改善箇所説明図

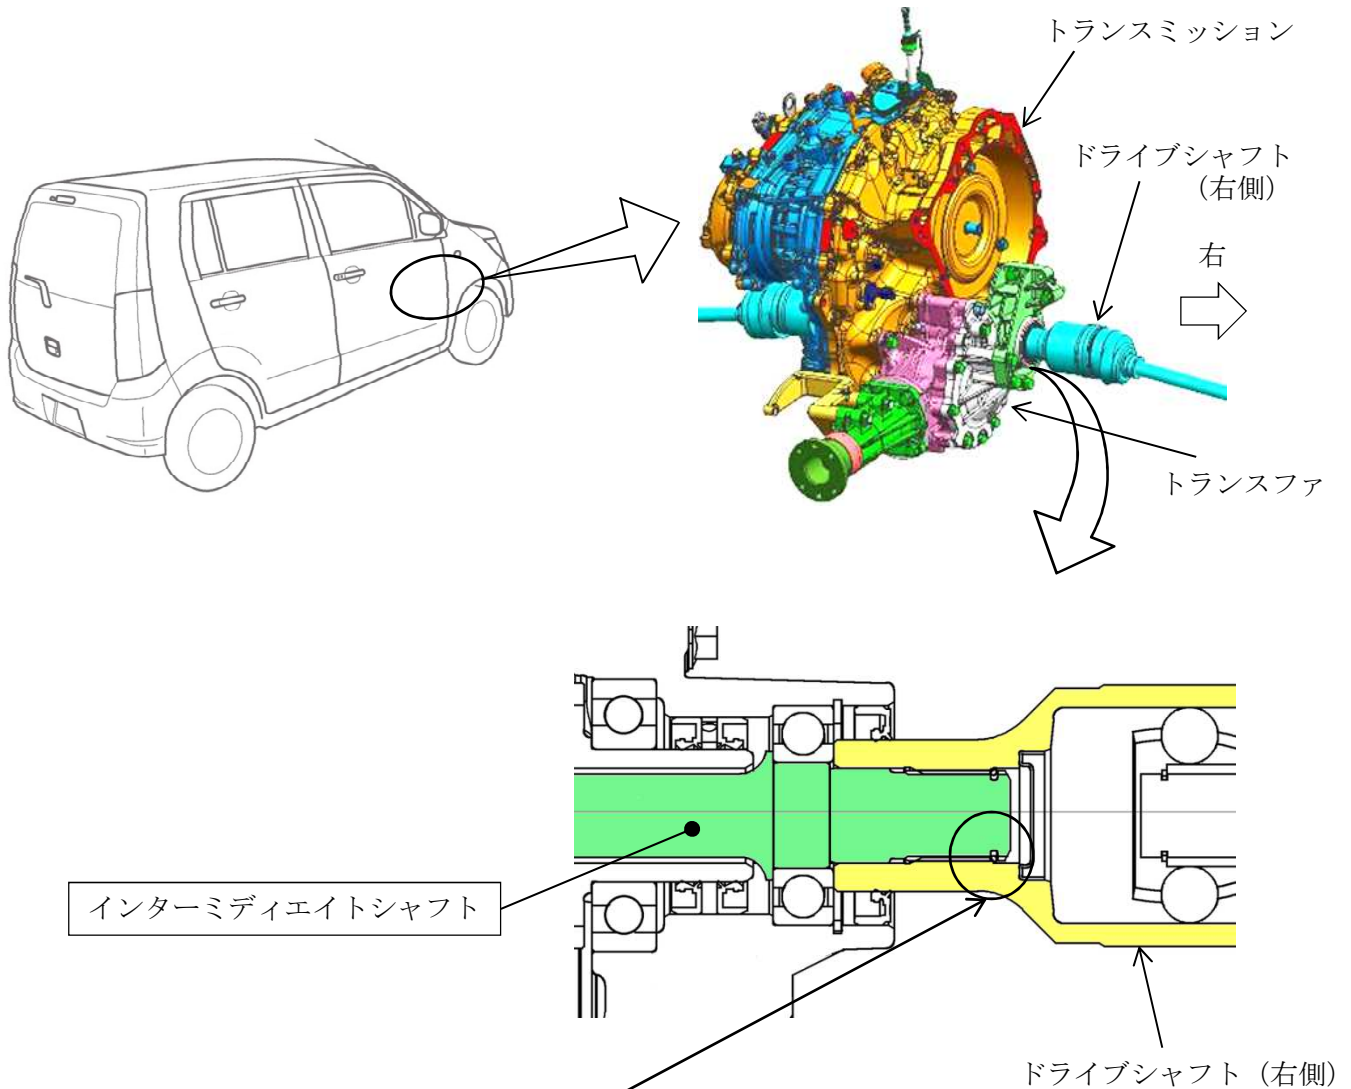
基準不適合箇所

四輪駆動車のトランスファにおいて、トランスファ内のインターミディエイトシャフトの設計が不適切なため、右側ドライブシャフトが正しく嵌合していないものがある。そのため、段差乗り越え等の大きな衝撃が加えられた場合、ドライブシャフトが抜け、異音、オイル漏れの発生や加速不良となり、最悪の場合、走行不能や駐車中に車両が動き出すおそれがある。

改善の内容

全車両、トランスファ内のインターミディエイトシャフトを対策品と交換する。

識別：ID プレートに青色のシールを貼付する。
